From: *"5.1.2,e"*
Sent: *Tue, 1 Mar 2022 17:29:36 +0100*
To: *"5.1.2,e" <5.1.2,e@amsterdam.nl>; "5.1.2,e" <5.1.2,e@amsterdam.nl>*
Cc: *"5.1.2,e" <5.1.2,e@amsterdam.nl>; "5.1.2,e" <5.1.2,e@amsterdam.nl>; "5.1.2,e" <5.1.2,e@amsterdam.nl>*
Subject: *RE: SIN0401*

Van: 5.1.2,e <5.1.2,e@amsterdam.nl>
Verzonden: dinsdag 22 februari 2022 9:14
Aan: 5.1.2,e <5.1.2,e@amsterdam.nl>; 5.1.2,e <5.1.2,e@amsterdam.nl>
CC: 5.1.2,e <5.1.2,e@amsterdam.nl>; 5.1.2,e <5.1.2,e@amsterdam.nl>
Onderwerp: SIN0401

Even ter aanvulling op wat we gisteren hebben besproken.
Vanuit veiligheidsperspectief is gekozen om de houten gordingen op de damwandplanken te vervangen met evenals toegepaste geperste roosters.

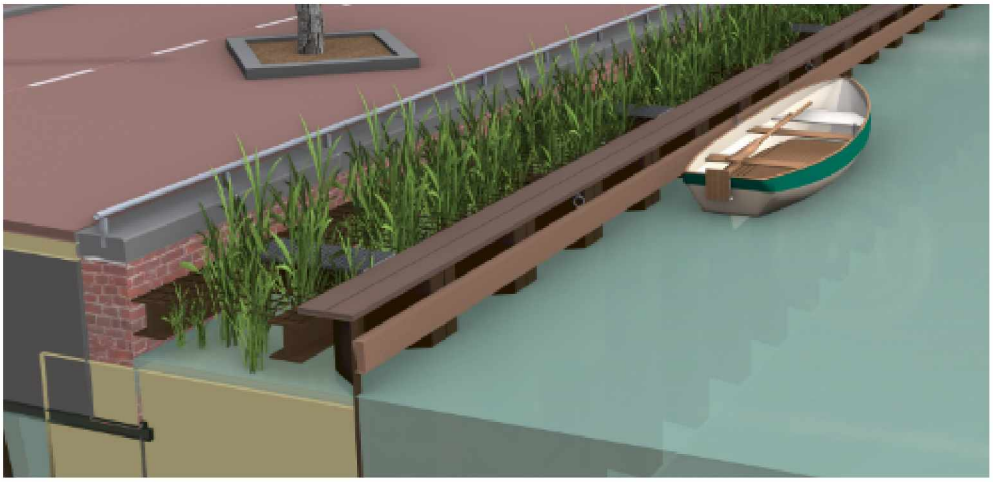
Kennelijk worden er ontwerpwijzigingen in een ons onbekend parallel overleg genomen. Wat mij betreft kan dat niet zo zijn. Mensen die wat te zeggen hebben moeten in ons ontwerpoverleg zitten. Wij hechten erg aan het toepassen van houten delen op de damwandplanken vanuit de beeldkwaliteit. Het roestige staal en het hout samen met groen en baksteen op de achtergrond vormen een fraai geheel. Lange lengten persroosters detoneren te veel. Deze houten delen worden uiteraard voorzien van antislipprofielen zoals in de projecten De Entree en IJ-boulevard het geval is. . Hiermee is de kans op uitglijden weggenomen. Kortom wij zijn niet akkoord. Als er een aanvullend overleg nodig is hoor ik het graag,

1- Had je nog een type (voorkeur) voor de planken op het damwand (afmeting?), als je geen voorkeur hebt kiezen we er 1. Azobé breedte en dikte door jullie bepalen (hangt af van sterkte en maattoleranties). Bevestiging in overleg. Twee antislipribbels (epoxy in zwaluwstaartprofiel afgestrooid met carborendum)
2- Voldoen we nog steeds met het plan aan het bestemmingsplan? Dat weet ik niet.
